**Avis de la Mission Régionale  
d'Autorité environnementale  
Provence-Alpes-Côte d'Azur  
sur le projet de centrale photovoltaïque au sol  
au lieu-dit "Chanenc" à Jausiers (04)**

n° Garance – 2020 – 2734 et 2735

n° MRAe – 2020APPACA60

Figure 3: plan de masse - dossier demande de permis de construire

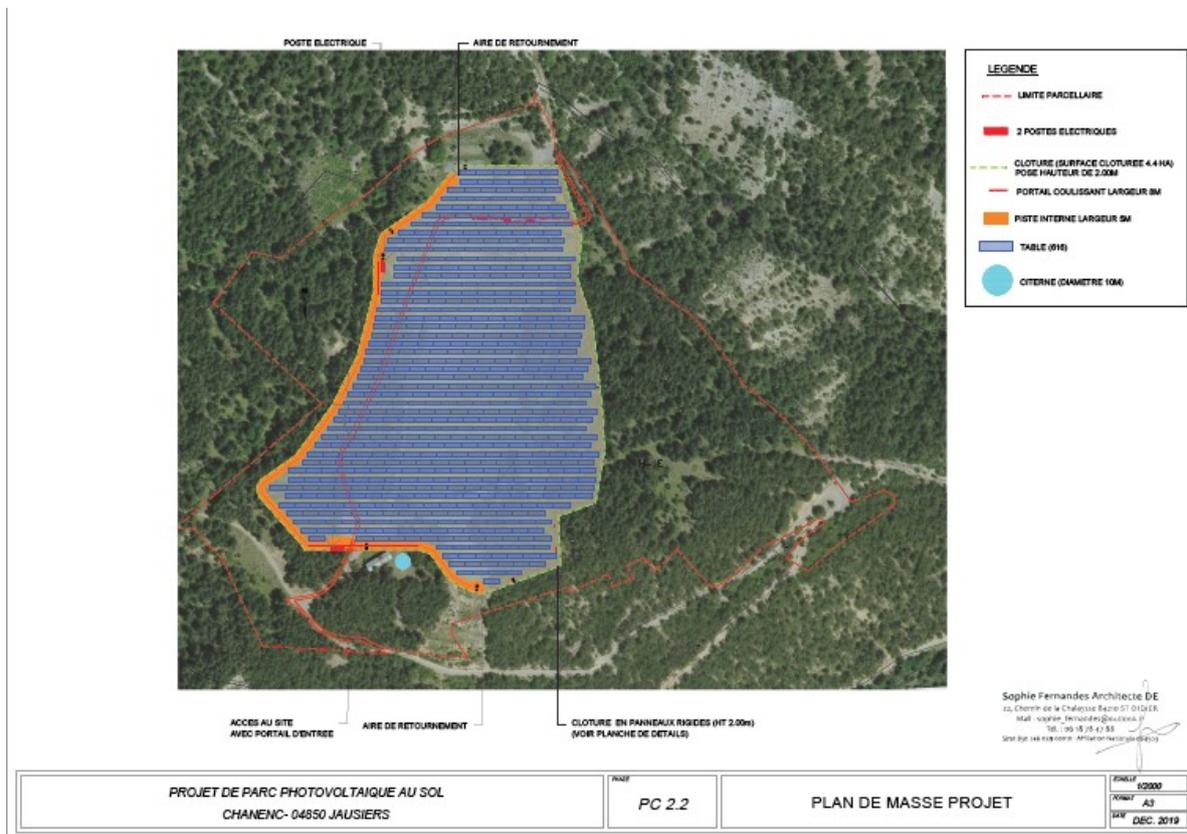
- les informations relatives à la présentation du projet et aux données techniques sont dispersées dans les différents documents, certaines se trouvant dans le dossier de permis de construire (PC), d'autres dans l'EIE. Pour exemple, le plan de masse du projet avec son implantation (figure 3) n'est pas présenté dans l'EIE et le résumé non technique, mais se trouve dans la demande de PC ;

Figure 4: prise de vue au sud du site - source : étude d'impact

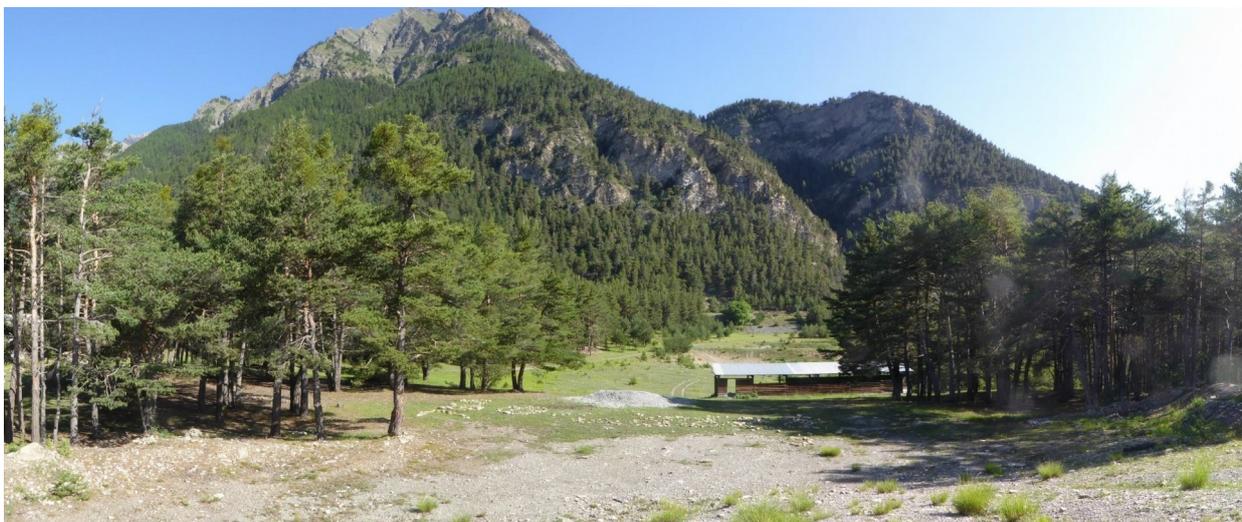
À ce titre, il manque l'explication de la façon dont l'implantation et la qualité paysagère du parc solaire ont été appréhendées, car le secteur de projet situé en clairière offre un large champ de vision sur les montagnes et de découverte du grand paysage (cf figures 4 et 5).

Figure 7: localisation des mesures - source : étude d'impact

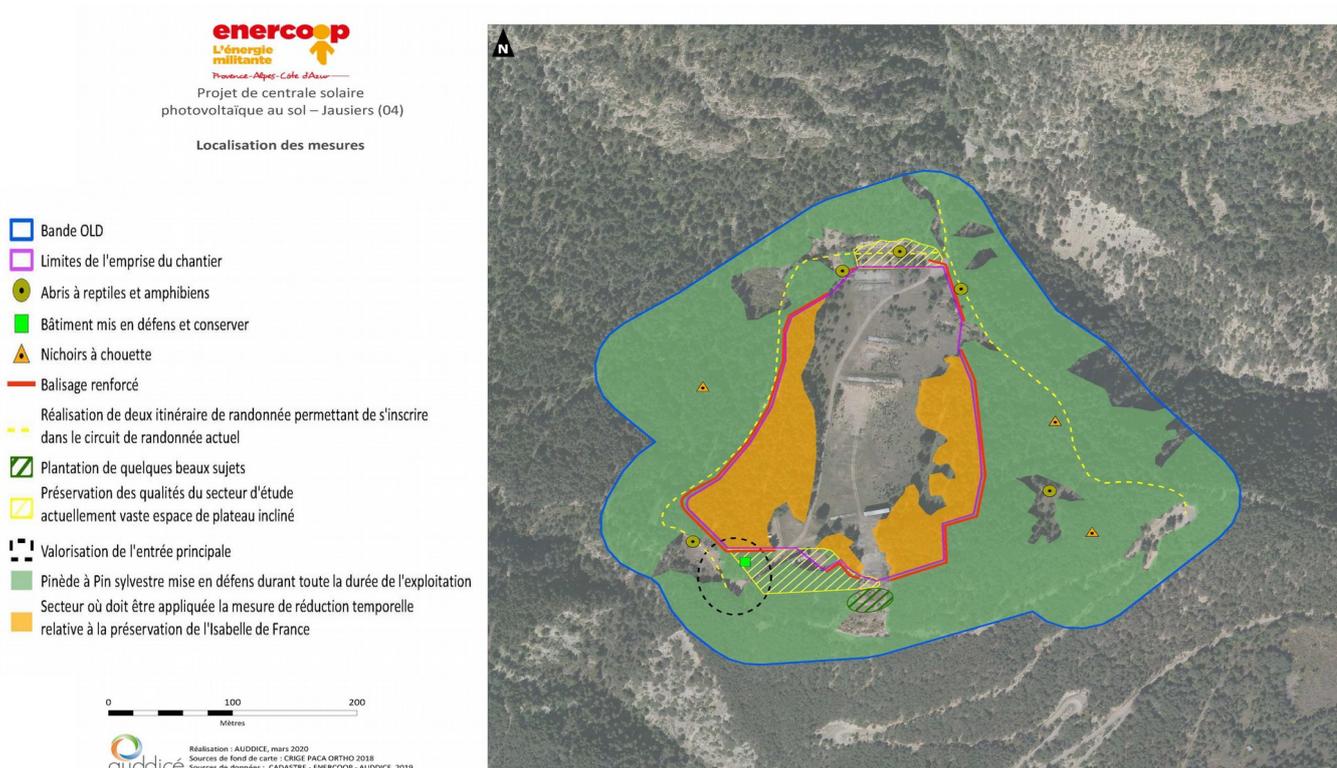
Les mesures ERC proposées sont insuffisamment détaillées et manquent d'opérationnalité pour démontrer leur efficacité : plantations paysagères au sud du projet et installation de panneau signalétique à l'entrée du site. De plus, la carte de localisation des mesures en identifie certaines qui ne sont pas détaillées de façon concrète et financées : « *bâtiment mis en défens et conserver, valorisation de l'entrée principale, préservation des qualités du secteur d'étude actuellement vaste espace de plateau incliné, création d'itinéraires piétons* ». Enfin, la mesure de mise en défens de la pinède à Pin sylvestre, située tout autour du parc et durant toute la durée de l'exploitation, se trouvera impactée par les OLD applicables. La frange boisée n'aura dès lors plus le même impact en termes de limitation des visibilitées aux différentes échelles.
